工程指示 / 要求簡箋(E.I.)

工程指示編號：EI / 10067 / 18

工程名稱：觀塘裕民坊

工程項目：幕牆 玻璃線及副框做法

TITLE :
 TYPICAL TRANSOM DETAIL
 FOR CURTAIN WALL

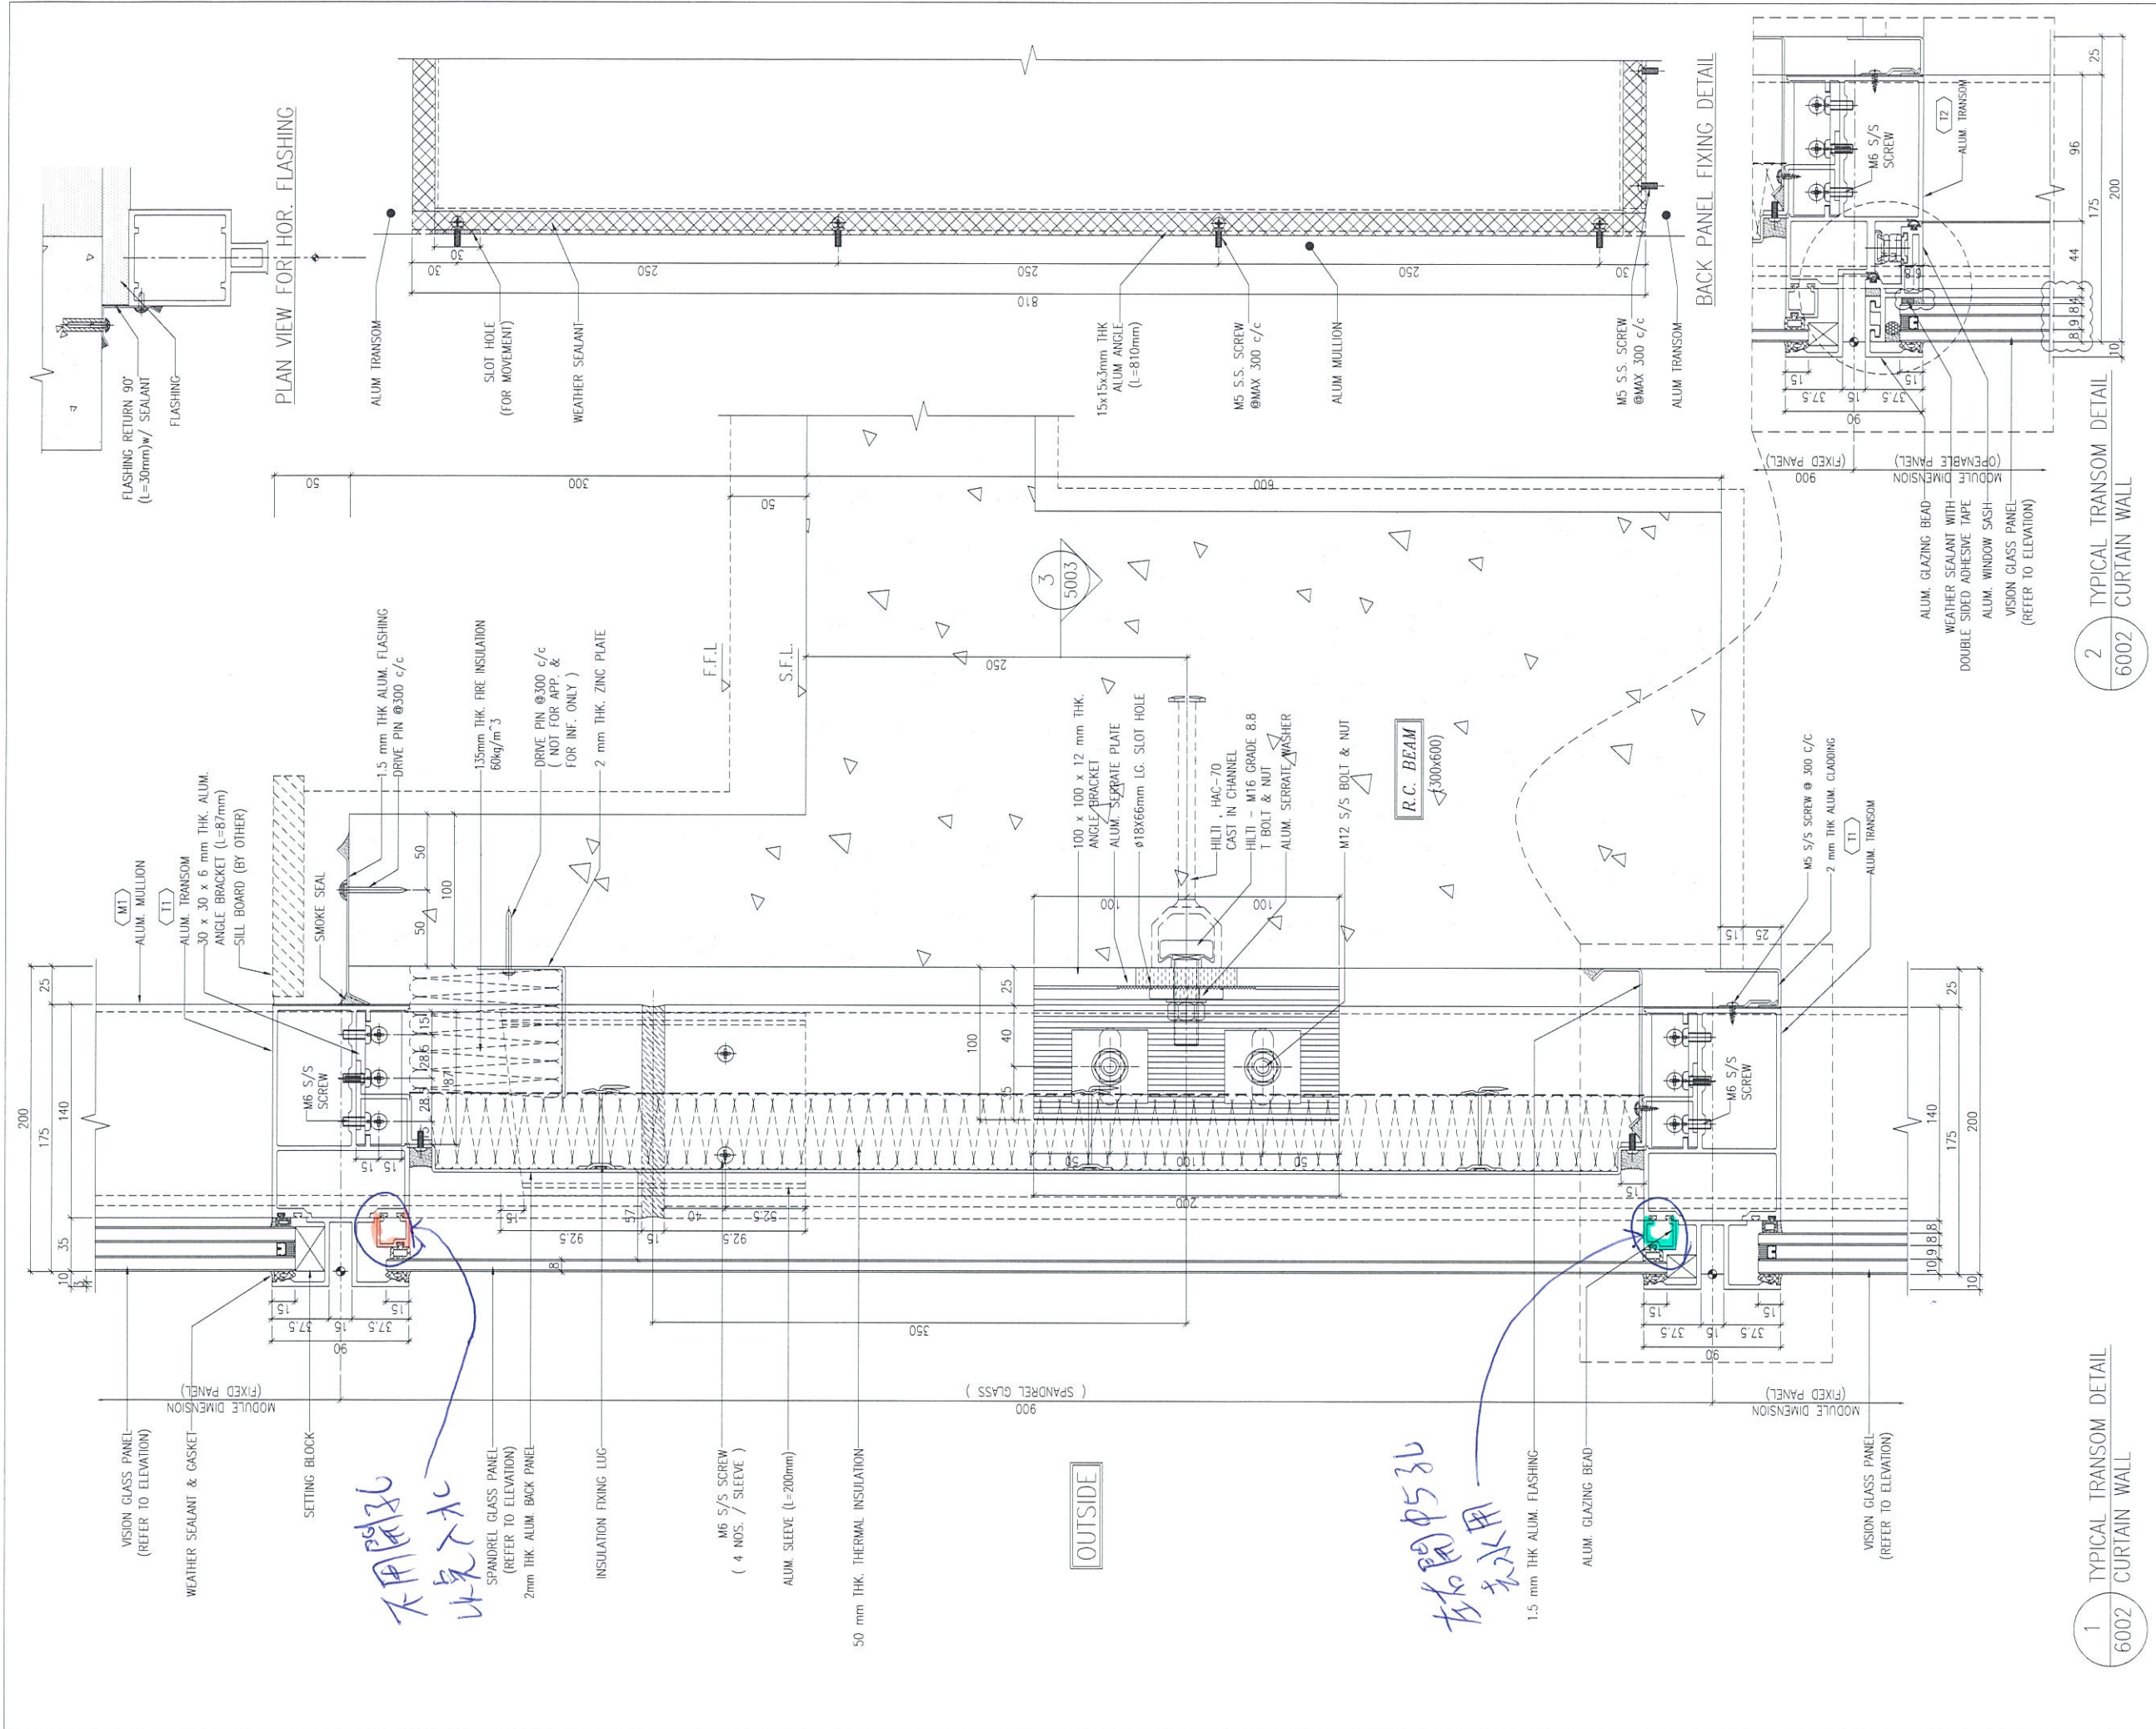
C 版: 請留意 單玻插線在死牆底位置要開 5MM 直徑孔，去水用
死牆頂位置單玻插線不用開，以免入水
